委員および一般からのご意見

①委員から流域委員会への意見、指摘 (2008/2/11～2008/2/19 第72回委員会以降)

②一般からの流域委員会へのご意見 (2008/2/11～2008/2/19 第72回委員会以降)

各河川におけるオオサンショウウオの生息密度の比較

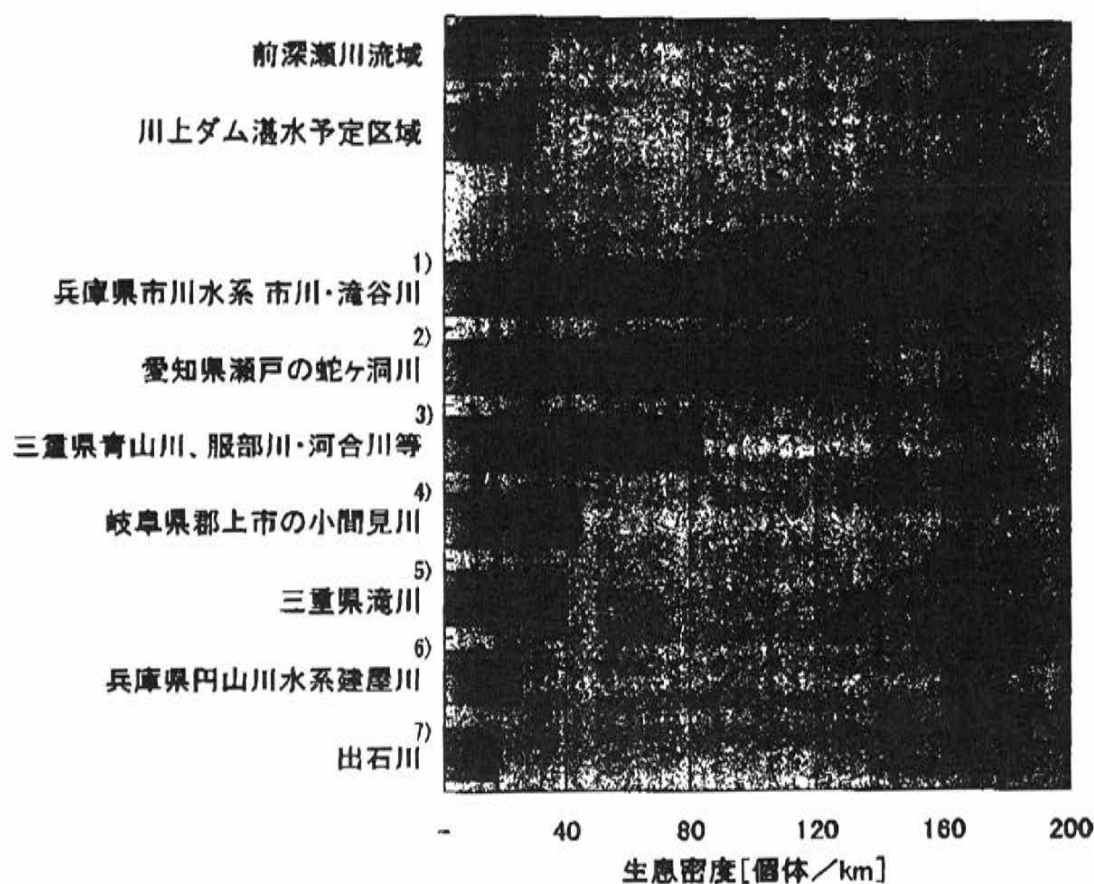
2. オオサニシヨウウオの生育密度の比較図は

ぬちやくちやな比較であり、この程度の専門家が
が指導されているのかと思うと情ない。

とにかく、この密度比較の指導されたのが
専門家の氏名を、再度おうかがいいたします。

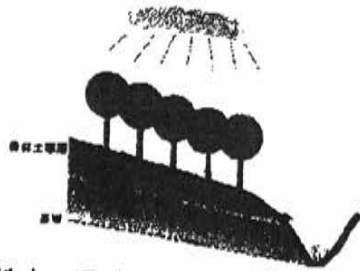
3 森林・緑のダム効果については、本津川流域で大規模開発によって失われた森林面積に緑の復活については、2004年の住民対話集会で質問した時に説明資料として、次頁に示す様に森林の果たす様々な役割については、一切ふれなかった。大洪水には効果がないという事のみ、答へに始終されました。

面積についても、大規模開発が終了後のデータしか示されず、これ以上森林を増加させる余地は少ないとされました。

そこで農水省と協議する事を提案いたしましたか、その後どうされましたか。

いまは、緑の復活に反対されるのですか、本津川上流域で失われた緑の復活には協力されましたか。

具体的に復活された面積を答えて下さい。
